Dotyczy: postępowania prowadzonego w trybie przetargu nieograniczonego na wykonanie zadania pn. „Budowa kompleksu sportowego w ramach programu „Moje Boisko- Orlik 2012” przy ul. Makowej w Działdowie” - nr postępowania WRP 341-4/10

Na podstawie art. 38 ust 2 ustawy z dnia 29.01. 2004r Prawo Zamówień Publicznych (Dz. U. z 2007r. nr 223, poz. 1655 z późn. zm.) Zamawiający podaje poniżej treści pytań Wykonawców i odpowiedzi Zamawiającego dotyczące przedmiotowego postępowania;

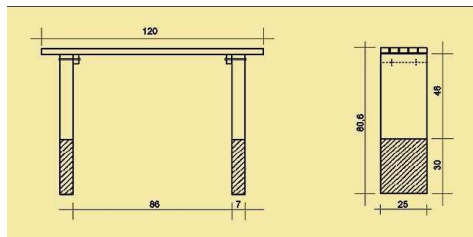
Proszę o zamieszczenie rysunków ławek o których mowa w przedmiarach robót.

Rysunki ławek w załączeniu,

Ławki ciągnowe na cokole betonowym z siedziskiem z listew drewnianych z drzewa iglastego gr. 50 mm. Wszystkie elementy drewniane należy zabezpieczyć przed korozją, tj. przed grzybami, pleśnią, owadami i ogniem. Wykończenie farbą zieloną.
